**Avis délibéré de la mission régionale d'autorité
environnementale sur l'aménagement de la télécabine de
Villaroger, travaux associés et urbanisation de la zone du Pré par
ADS Les Arcs / Peisey-Vallandry et la commune de Villaroger sur
la commune de Villaroger (73)
(2^e avis)**

Avis n° 2023-ARA-AP-1645

Avis délibéré le 19 février 2024

Figure 3: Différents sites d'implantation envisagés pour le secteur immobilier (source : dossier)

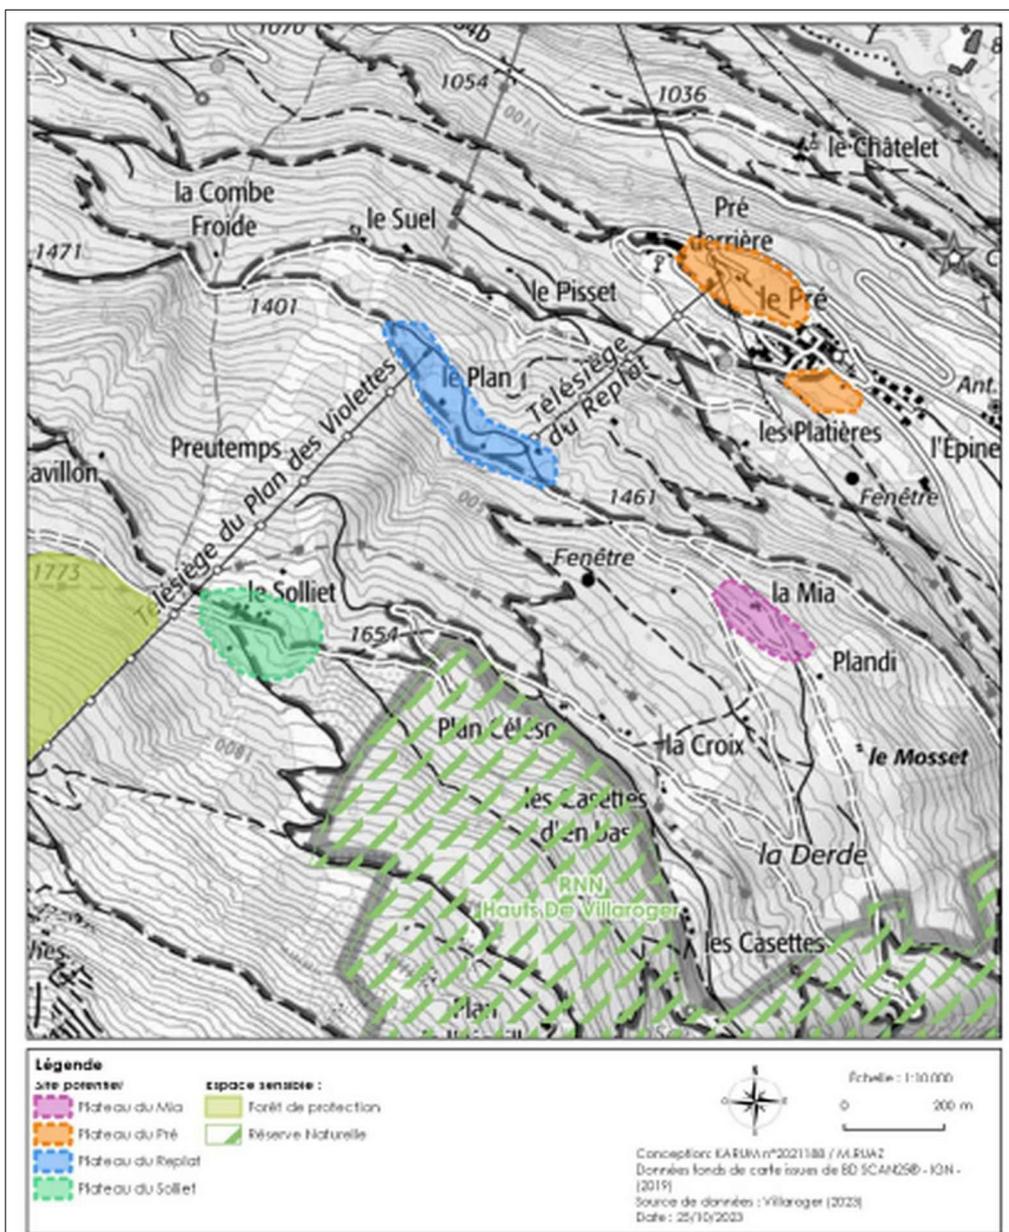
S'agissant de l'opération immobilière, le dossier indique que d'autres sites d'implantation ont été envisagés (cf. figure 3). Néanmoins ces différents sites alternatifs à celui retenu n'apparaissent pas compatibles avec les dispositions qui visent à limiter l'étalement urbain et à encourager l'urbanisation en continuité en zone de montagne. Par ailleurs, pour deux d'entre eux, ils s'inscrivent à l'intérieur de l'axe de la remontée mécanique projetée. Le dossier exprime par ailleurs qu'une des variantes de l'axe de la télécabine "*impactait (...) beaucoup trop la surface constructible dans le cadre du projet d'urbanisation du Pré*". Au sein du secteur du Pré, différents plans de masse ont été travaillés compte tenu des contraintes induites par la présence importante de l'espèce protégée végétale Gagée jaune et du cours d'eau du Pré avec sa zone de débordement. Cette réflexion témoigne d'une réduction significative de l'incidence sur la Gagée jaune. Elle devrait cependant être complétée sur le volet du risque d'inondation du cours d'eau du Pré, qui à ce stade n'a pas été totalement expertisé sur le secteur centre station.

L'Autorité environnementale recommande de compléter l'analyse des variantes d'implantation de l'urbanisation du secteur du Pré en intégrant l'enjeu de préservation du cours d'eau et de prise en compte du risque d'inondation.

Figure 4: Détail des mesures compensatoires (MC1) sur le secteur du Replat (source : dossier)

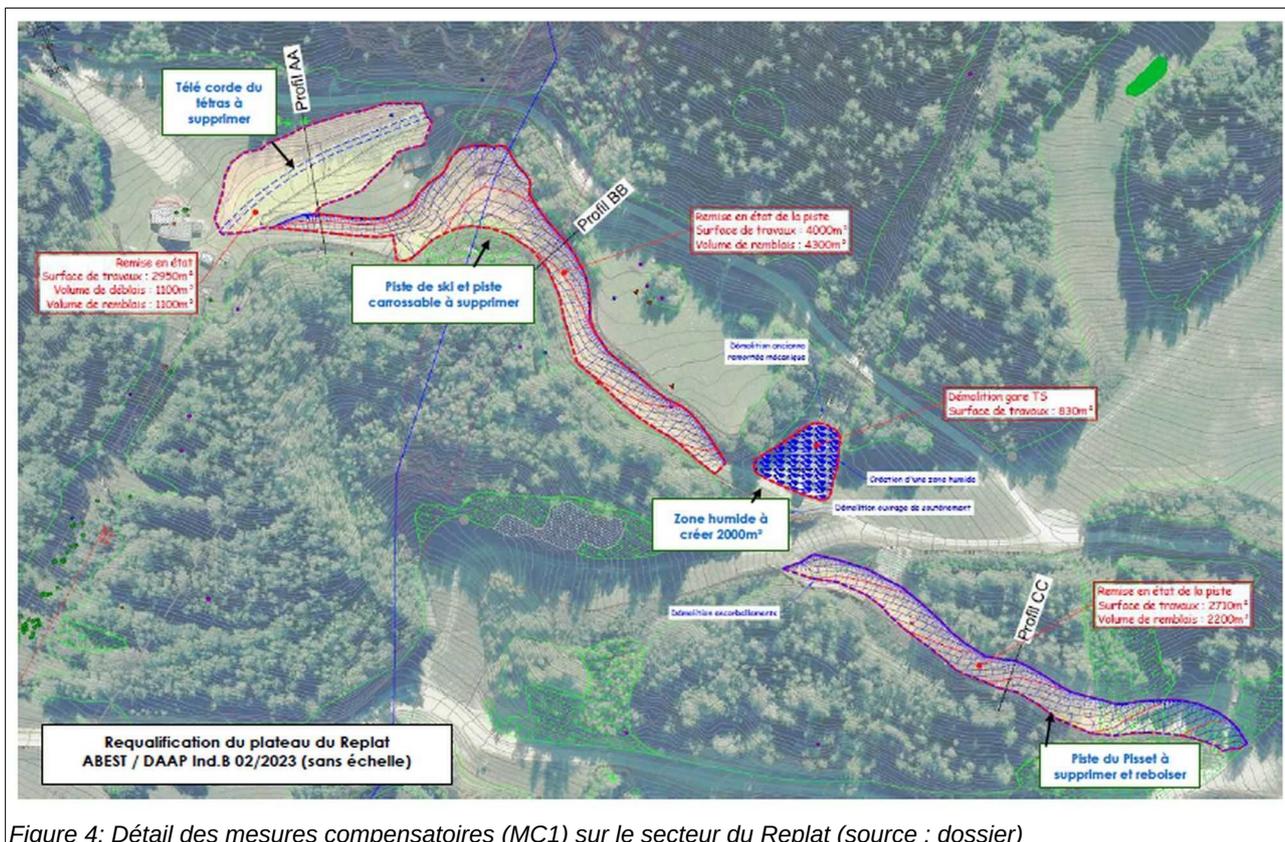
- la mesure MC1 "requalification du Replat" est significativement renforcée¹¹ par la renaturation de 7 737 m² d'espaces naturels en compensation de l'impact généré par la construction de la télécabine et de ses aménagements associés (notamment espace débutants et piste de ski)¹², le détail des travaux est présenté en figure 4 ci-dessus;

Figure 5: Urbanisation du secteur du Pré et points de sensibilité avec le cours d'eau (source : dossier)

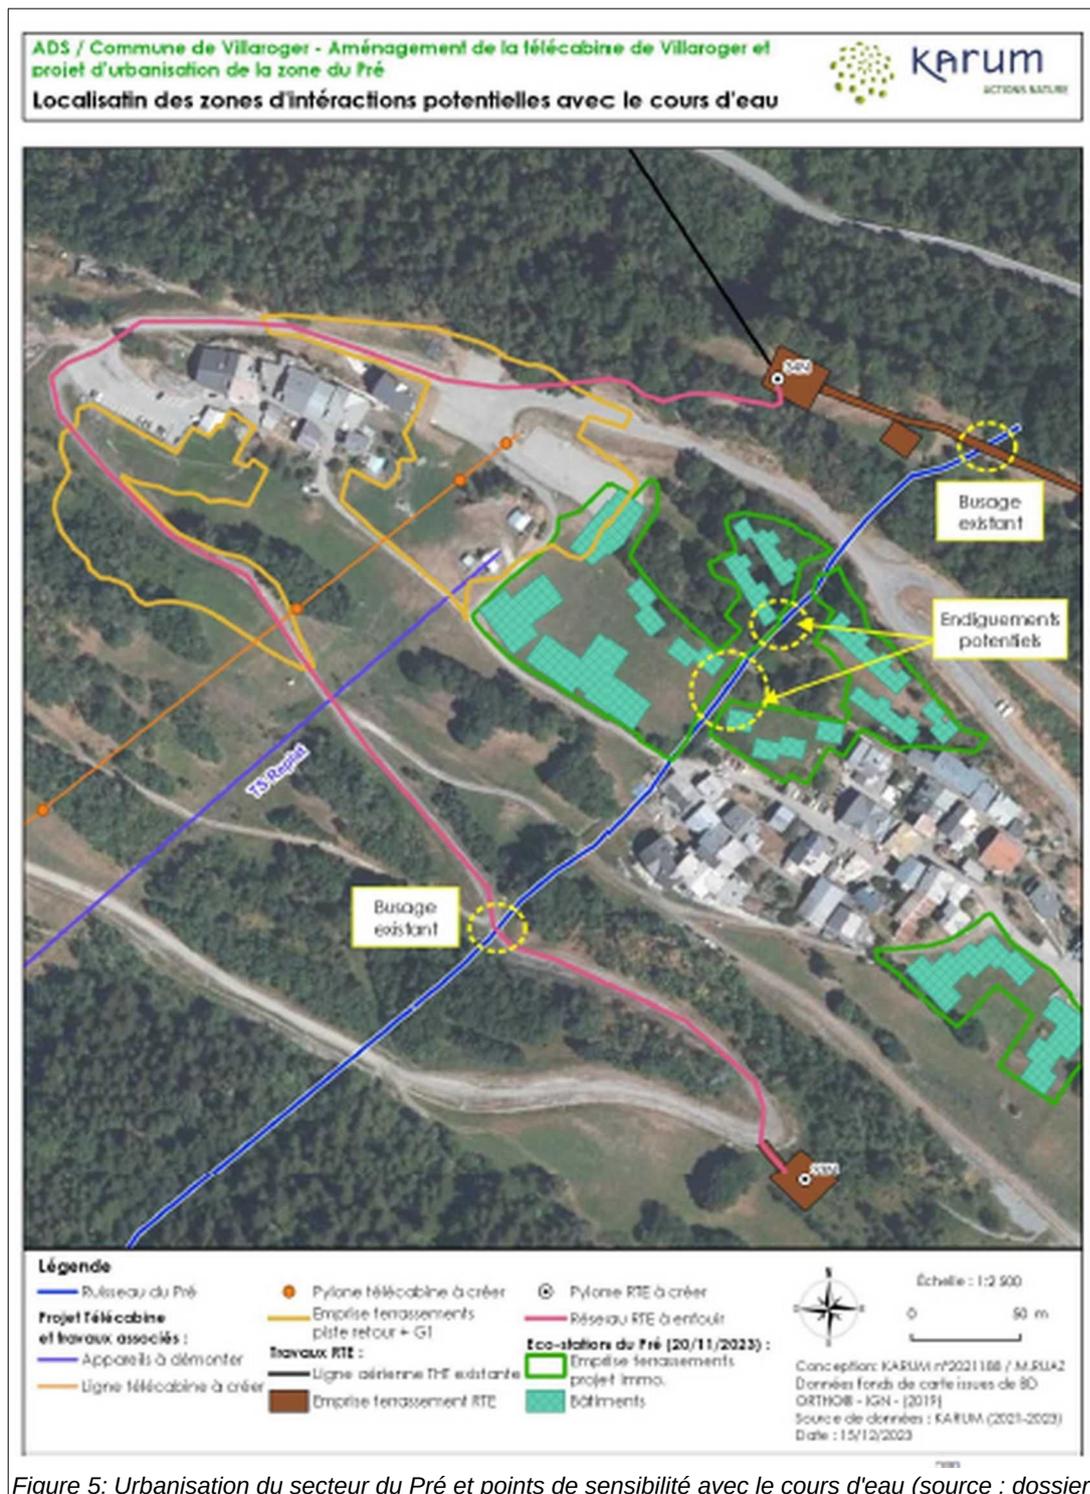
Les incidences sur la morphologie du cours d'eau du Pré qui traverse le secteur à urbaniser pour implantation du complexe touristique, sont dénommées "*indéterminées*". Pour autant, le dossier in-

dique que "la réalisation du programme immobilier et potentiellement la sécurisation du site par rapport au risque de débordement du ruisseau du Pré pourraient nécessiter des interventions dans le lit du cours d'eau. Dans ce cas, les travaux pourraient impliquer une dérivation temporaire de l'écoulement, sur tout ou partie du linéaire." (la figure 5 ci-après, localise les points de sensibilité). En outre, la mesure ME1 "mise à distance des éléments bâtis par rapport au cours d'eau" n'apparaît pas opérationnelle à ce stade, car elle ne prévoit aucune distance de recul minimale¹⁵ : elle doit être précisée et complétée pour démontrer son intérêt.

- **préciser, sans attendre la prochaine actualisation de l'étude d'impact, les incidences sur le cours d'eau du Pré générées par l'urbanisation touristique en conduisant les analyses nécessaires;**
- **préciser la mesure ME 1 de façon à ce qu'elle garantisse la préservation de l'intégrité fonctionnelle et spatiale du cours d'eau.**
